工程指示 / 要求簡箋(E.I.)

工程指示編號：EI / 1310 / 24

工程名稱：將軍澳日出康城 11

工程項目：趙門 門玉 包保護係白膠紙玻璃坑位

3 TYPICAL MULLION DETAIL [OUTSIDE]
D14 SLIDING DOOR

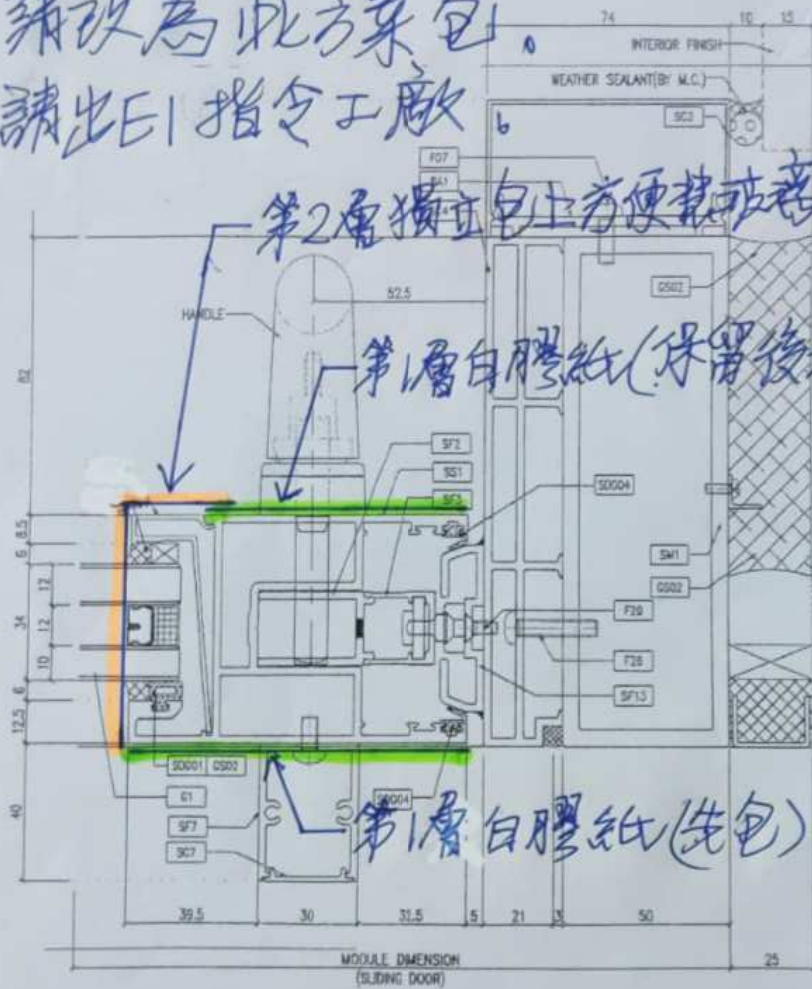
按地盤要求，趙門門玉包保護白膠紙玻璃坑位，有特別要求，
如下圖示，未生產包裝的請改為此方案包裝

有關：超厚玉包保白膠紙

玻璃坑位，有特別要求
如下圖示，未生產包裝的。

請改為此方案包。

第2層橫立包上方便裝站者時(先清除) 撕走。

第1層白膠紙(保留後清除)

第1層白膠紙(先包)

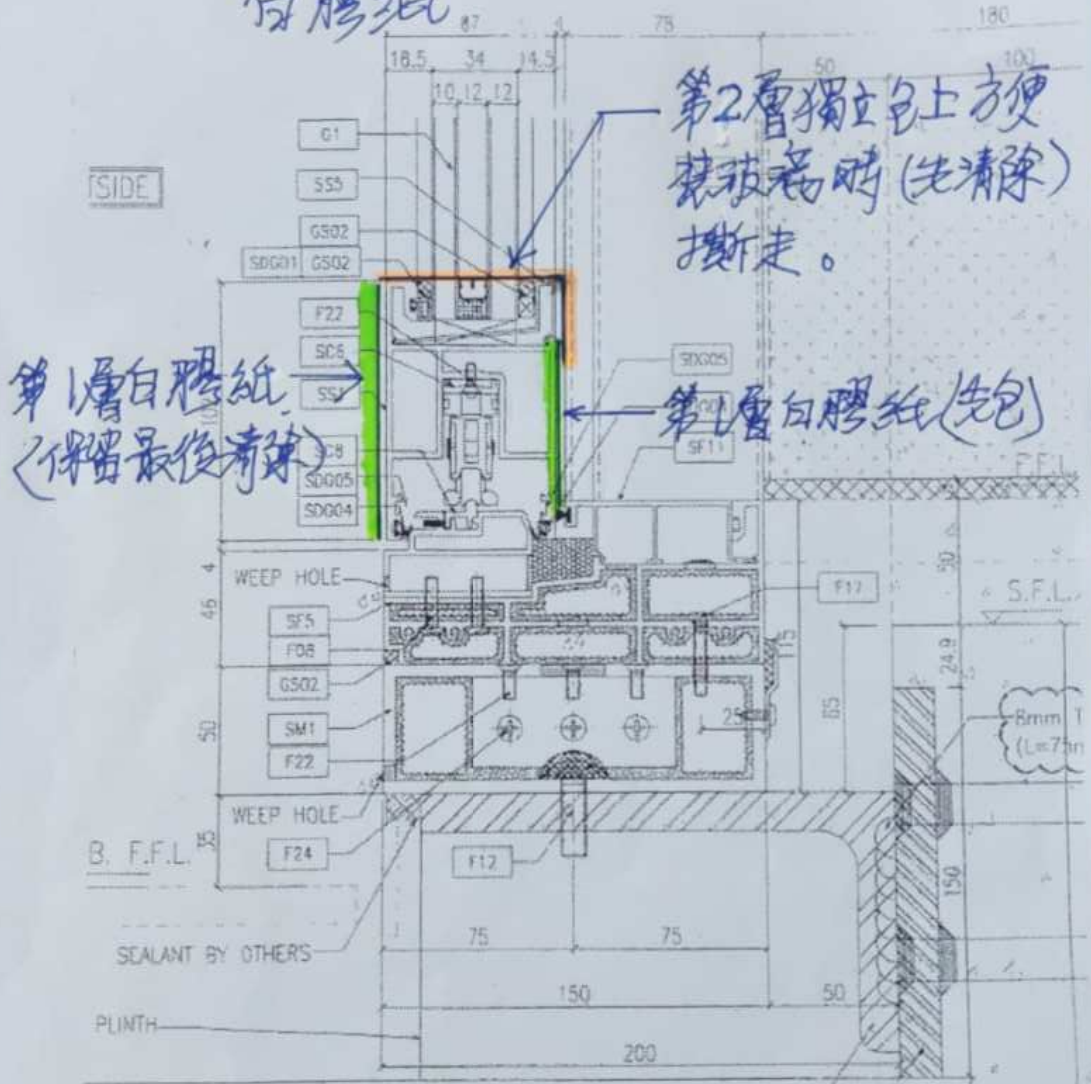
舉例圖，左，右同樣。

瑞剛王、特別要求包保護 白膠紙

第2層獨立包上方玻璃者時(先清除) 撕走。

第1層白膠紙 (保留最後清漆)

第1層白膠紙(先包)

舉例圖 = 上, 下同樣
